**Avis délibéré de la mission régionale
d'autorité environnementale
Hauts-de-France
sur le projet de création d'un parc agrivoltaïque
sur la commune de Dravegny (02)
Étude d'impact de Février 2024**

n°MRAe 011156 AP

AVIS DÉLIBÉRÉ n° 011156 AP adopté lors de la séance du 24 février 2026 par
la mission régionale d'autorité environnementale Hauts-de-France

Localisation des projets de parcs photovoltaïques dans un rayon de 10 km autour du projet

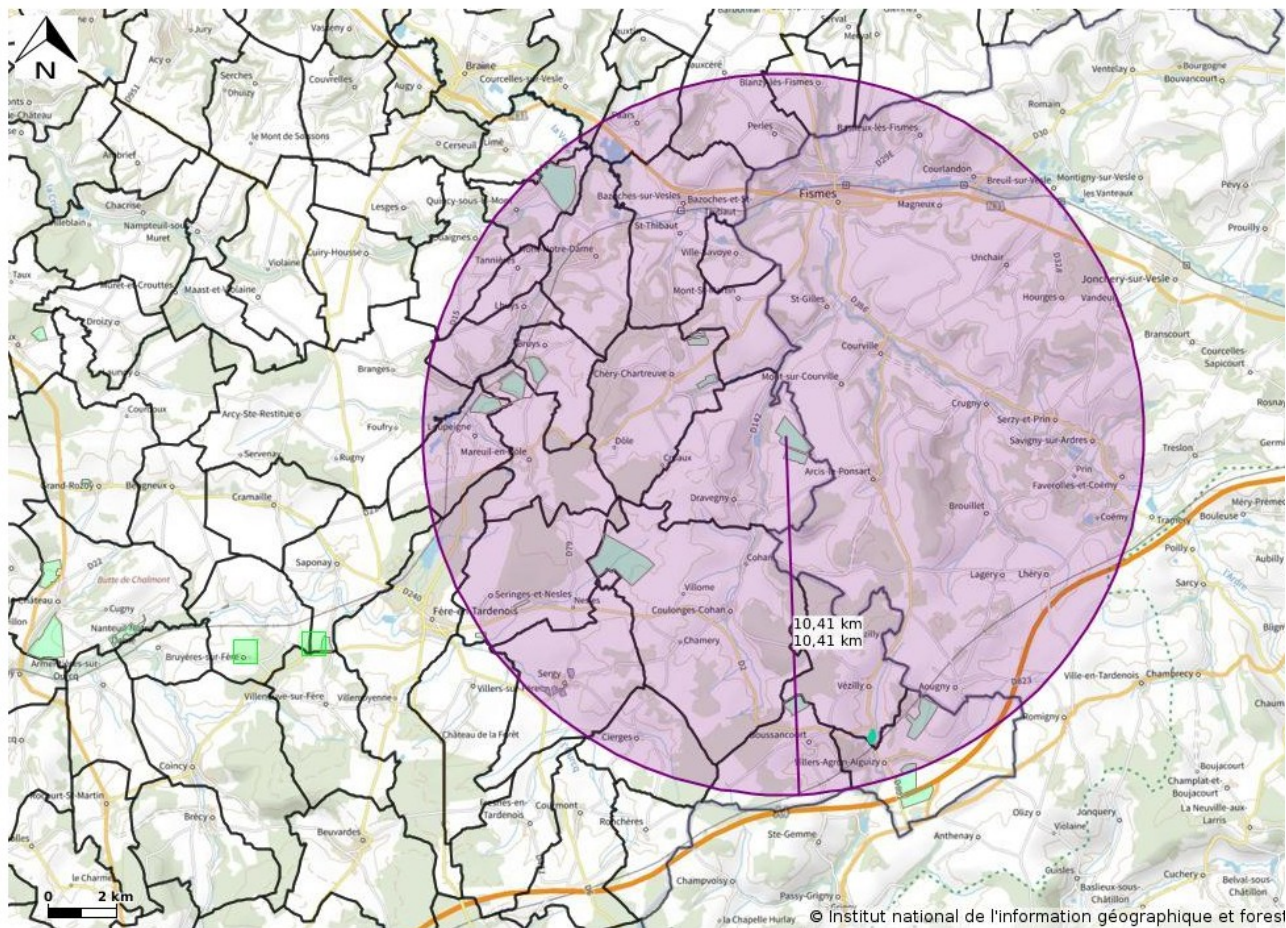
La multiplication de projets isolés – certes d'apparences similaires mais répartis dans un périmètre géographique restreint - peut générer de la co-visibilité directe et modifier durablement l'image, l'identité et la lisibilité d'un paysage rural, jusque-là préservé et valorisé pour ses qualités agricole, culturelle et patrimoniale.

L'autorité environnementale recommande de reprendre l'analyse des effets cumulés, en particulier celle concernant les enjeux paysagers, et de compléter l'étude en intégrant tous les projets susceptibles de présenter des effets cumulés.

Cartes de la variante B et C (étude d'impact, pages 310 et 312)

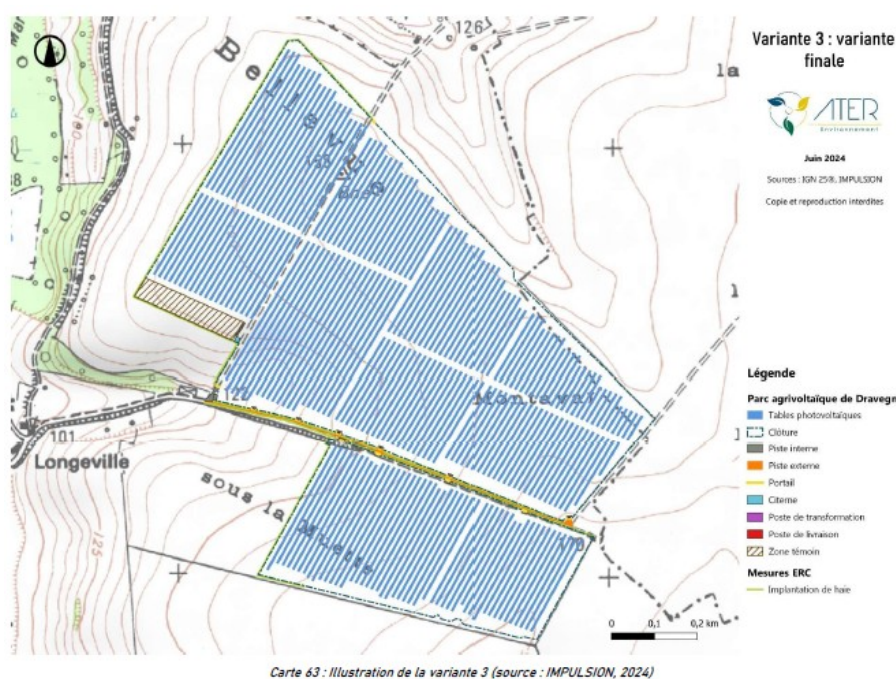
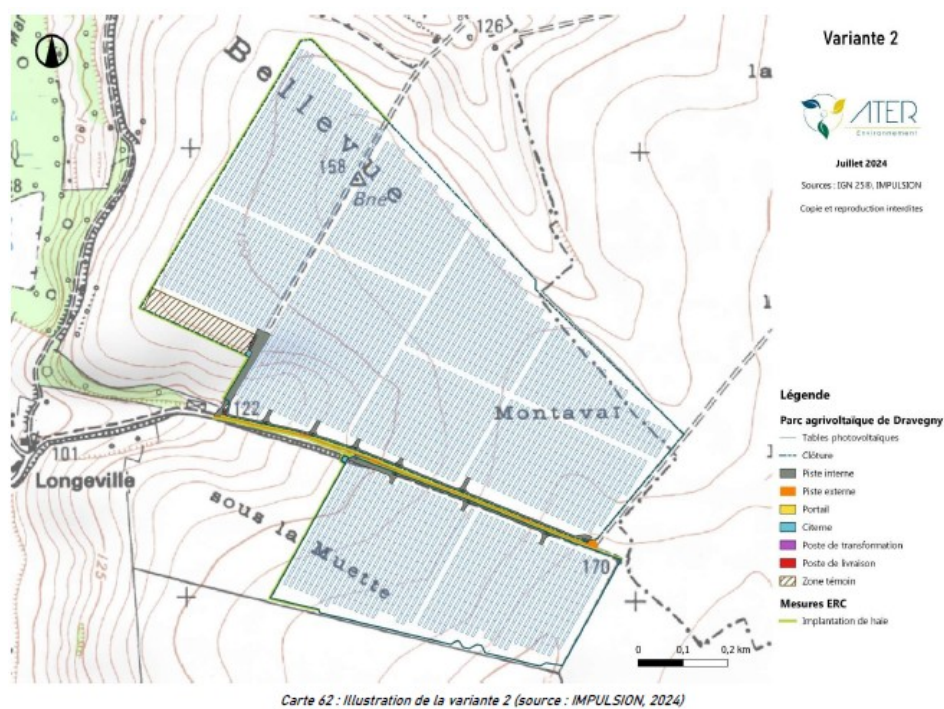
Comme le précise le présent avis, la variante choisie présente tout de même des impacts négatifs significatifs sur le paysage (Cf II.4.1).

L'autorité environnementale recommande de mettre en cohérence les informations d'ordre surfacique indiquées dans l'étude d'impact.
